AUSFÜHRUNGSPLANUNG	Umbau Bahnhofsgebäude Löhne zum dritten Ort Bünder Straße 7, 32584 Löhne Bauherr Stadt Löhne Oeynhausener Straße 41 32584 Löhne		
	Bauleitung		
	Planung		
	Plan	Schnitte EE + FF	SN EE + FF
	Maßstab	1:50	
	Datum	26.01.2026	
	Stand	02.07.2026	
	Plannr.	SN-EE-FF-AV01	
	Index	b

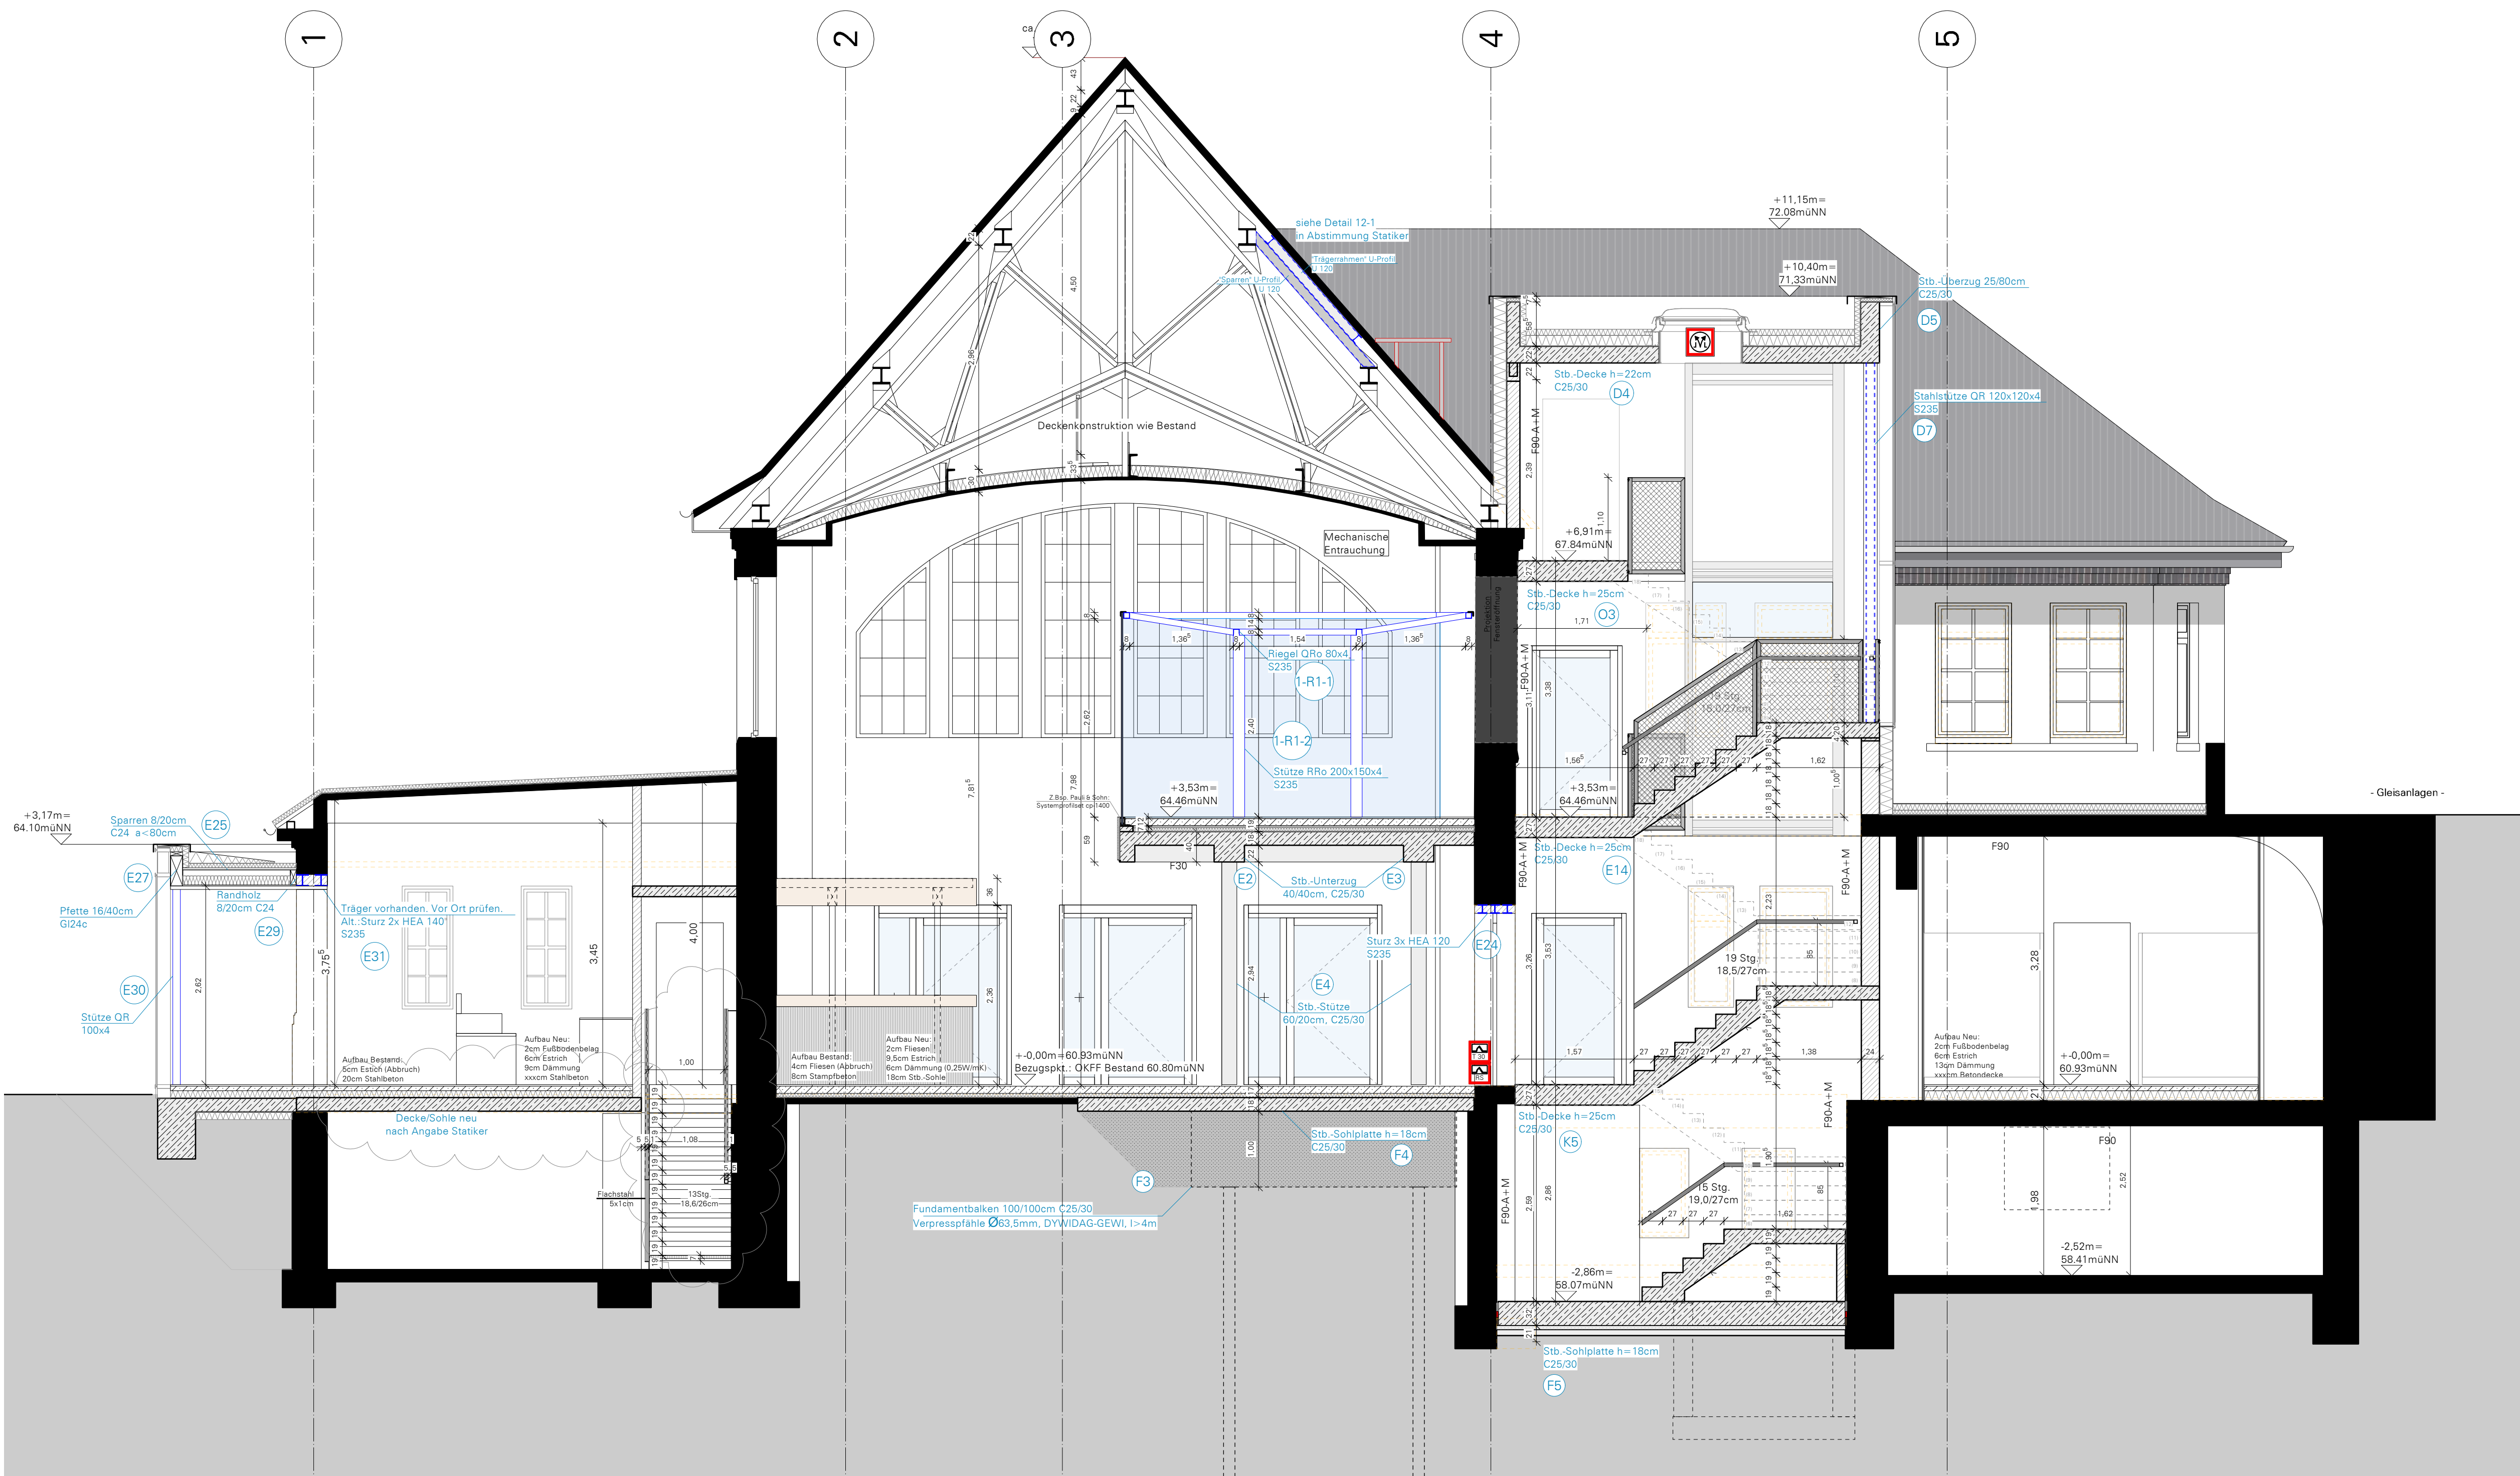
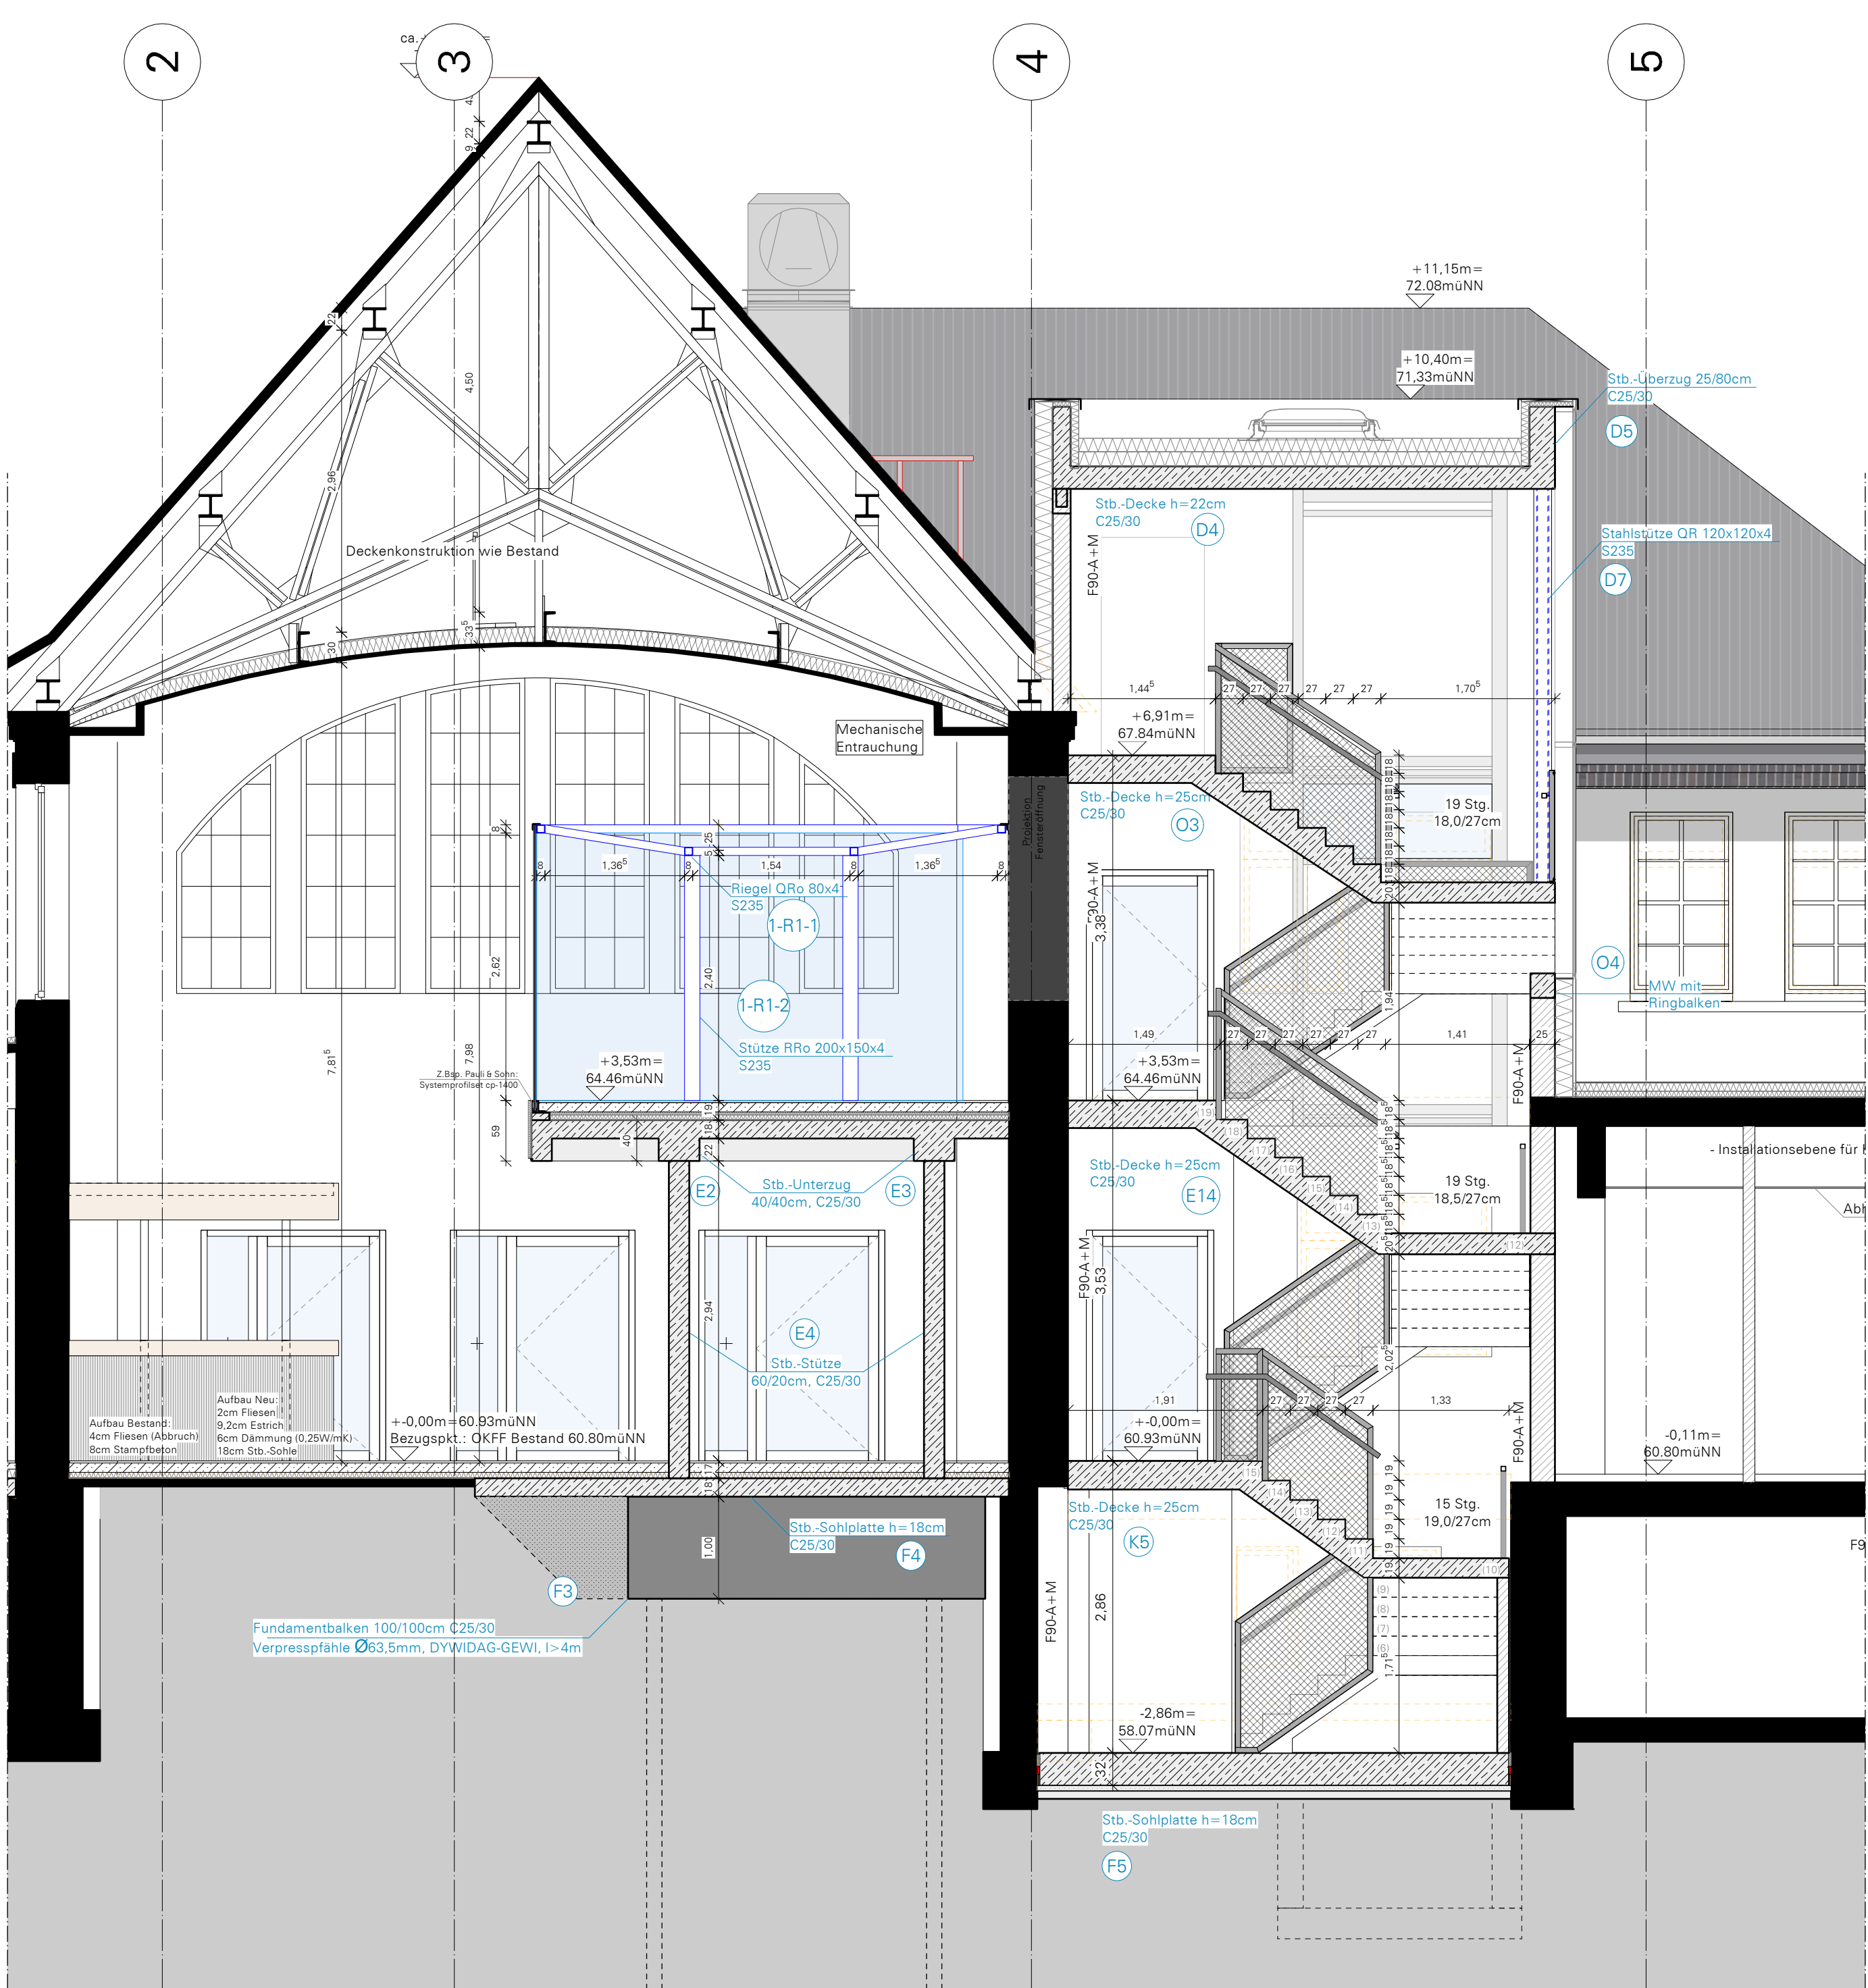
Bearbeiter	Inhalt	Index	Datum
an	00-16: Bestandsträger nach Aufmaß eingezeichnet	a	17.02.2026
an	Nach Aufmaß Rohbaudecken: Änderung Raumhöhen und OKFF neu (=+0,00m=+60,83müNN). Überarbeiten Treppenplanung/Rohbaumasse	b	02.07.2026
